平成14年6月21日  
原子力安全対策課  
(14-39)  
<13時30分記者発表>

## 大飯発電所の高燃焼度(55,000MWd/t)燃料集合体の使用計画および 使用済樹脂の処理方法の変更計画に係る事前了解願いについて

本日、関西電力株式会社から、大飯発電所の高燃焼度(55,000MWd/t)燃料集合体の使用計画および使用済樹脂の処理方法の変更計画について、「原子力発電所周辺環境の安全確保等に関する協定書」第2条第2項の規程に基づき、事前了解願いが提出された。

第2図 大飯発電所 使用済の樹脂の処理方法の変更について

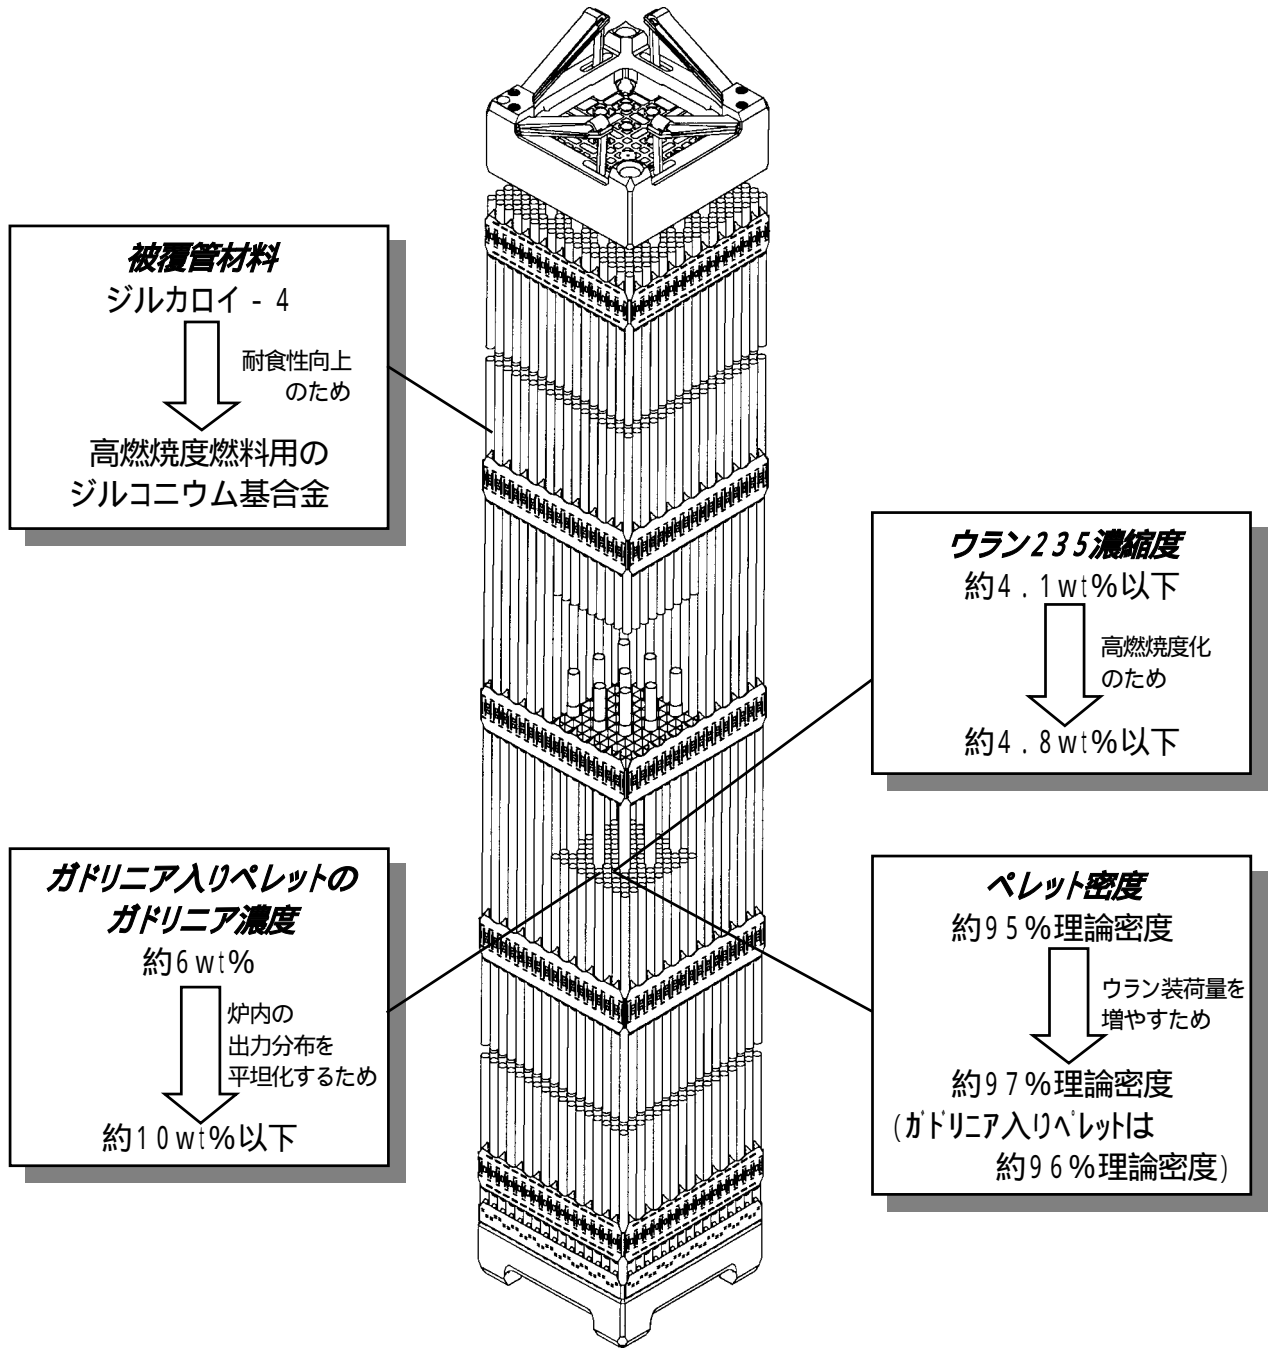
1号及び2号機の脱塩塔から発生する使用済樹脂(イオン交換器廃樹脂)のうち、放射線量の低い樹脂(以下「低線量の樹脂」という)については、廃樹脂処理装置で処理せず、3号及び4号機廃棄物処理建屋内の雑固体焼却設備(1号～4号機共用)で雑固体廃棄物として焼却減容する処理方法を追加する。

また、廃樹脂処理装置から発生する濃縮廃液は、貯蔵保管することとし、廃樹脂処理装置内の濃縮廃液タンク(以下「濃縮廃液タンク」という)2基を1号及び2号機補助建屋内に増設(約40m<sup>3</sup>)し貯蔵余裕を確保する。

第1図 高燃焼度燃料の主な変更点

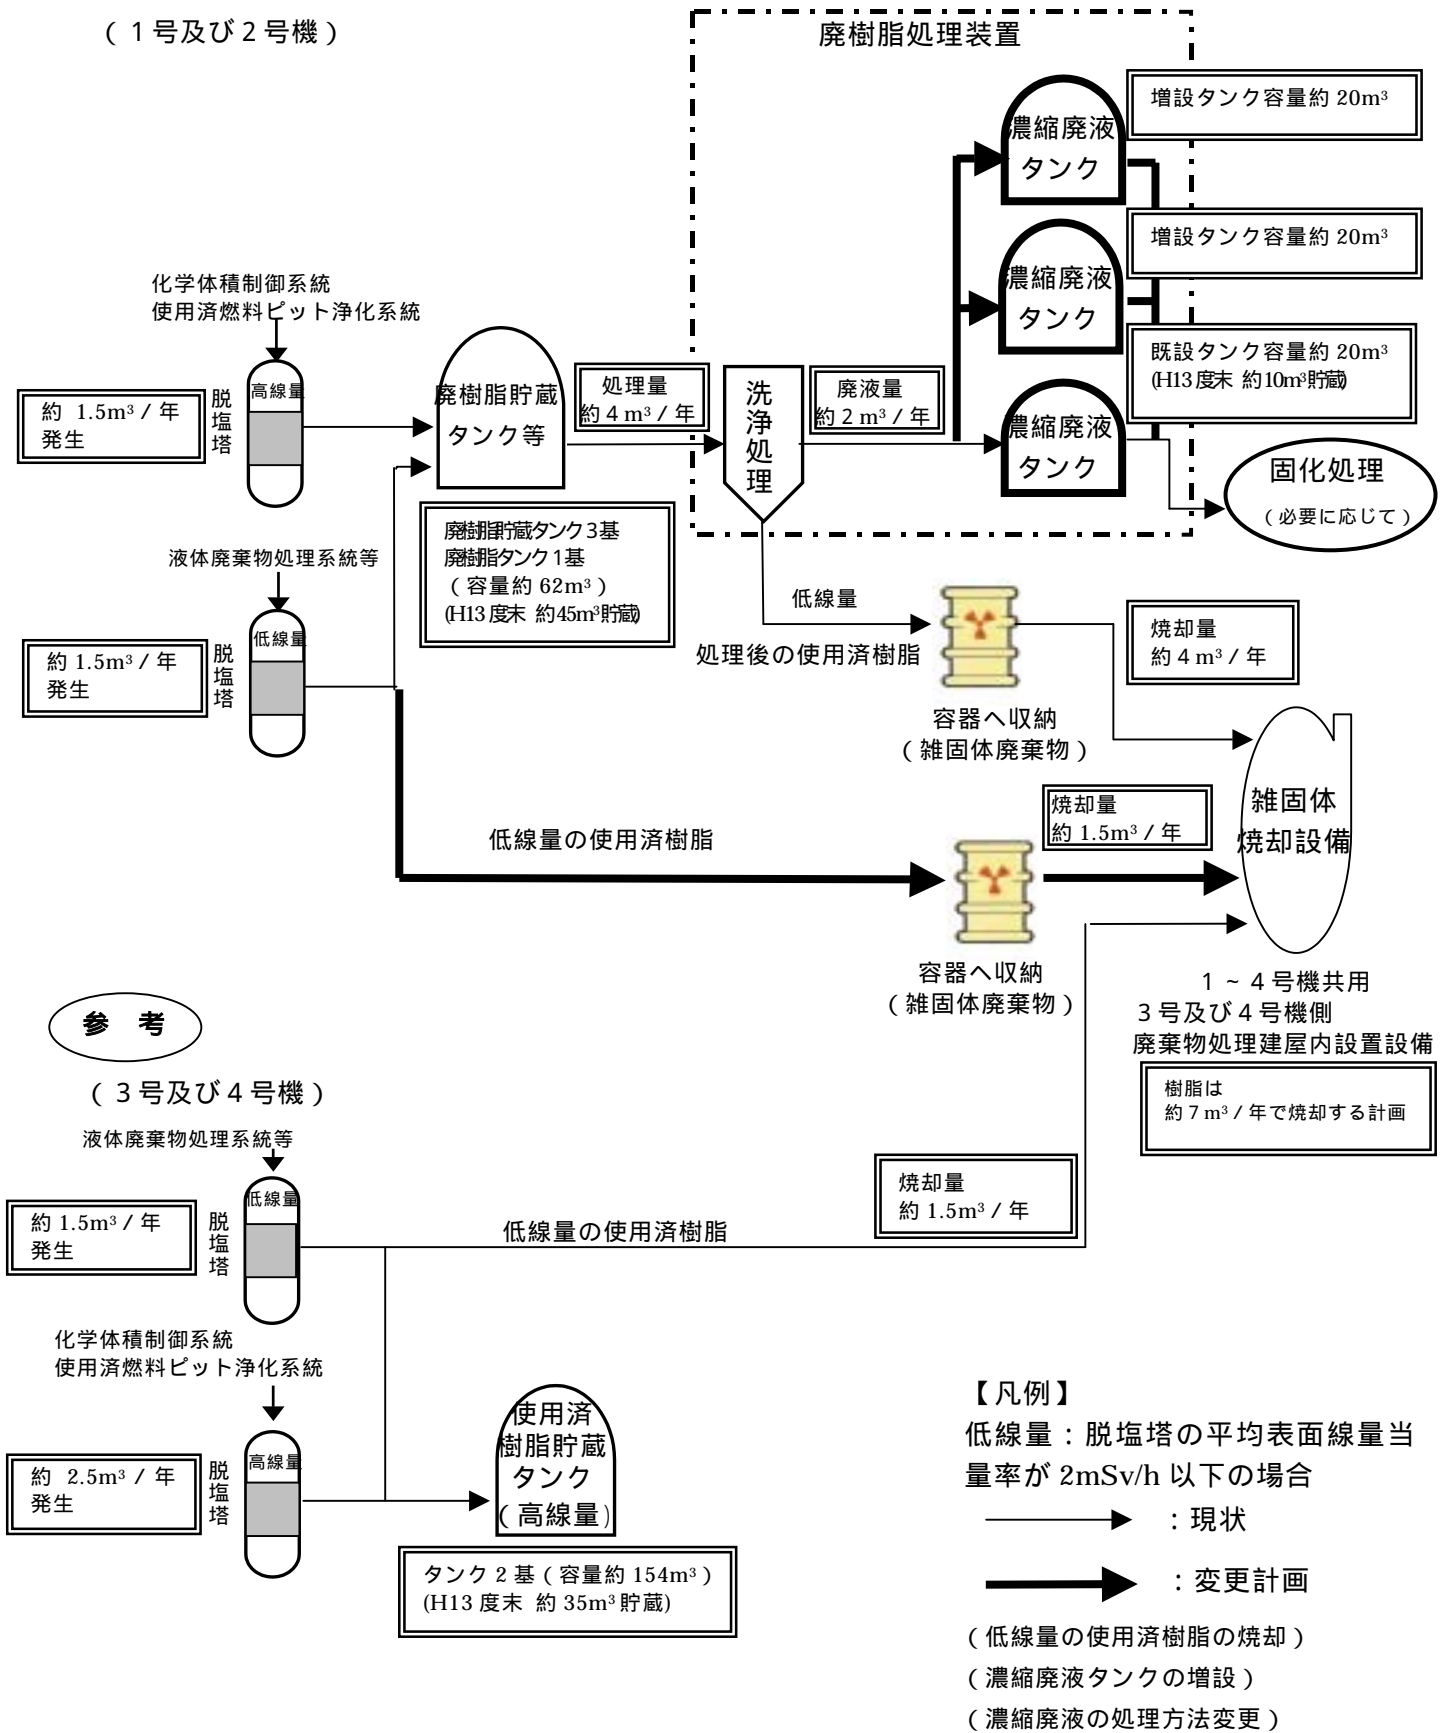
# 最高燃焼度

48,000MWd/t → 55,000MWd/t

**被覆管材料**  
ジルカロイ - 4  
↓ 耐食性向上のため  
高燃焼度燃料用の  
ジルコニウム基合金

**ウラン235濃縮度**  
約4.1wt%以下  
↓ 高燃焼度化のため  
約4.8wt%以下

**ガドリニア入りペレットの  
ガドリニア濃度**  
約6wt%  
↓ 炉内の出力分布を  
平坦化するため  
約10wt%以下

**ペレット密度**  
約95%理論密度  
↓ ウラン装荷量を  
増やすため  
約97%理論密度  
(ガドリニア入りペレットは  
約96%理論密度)
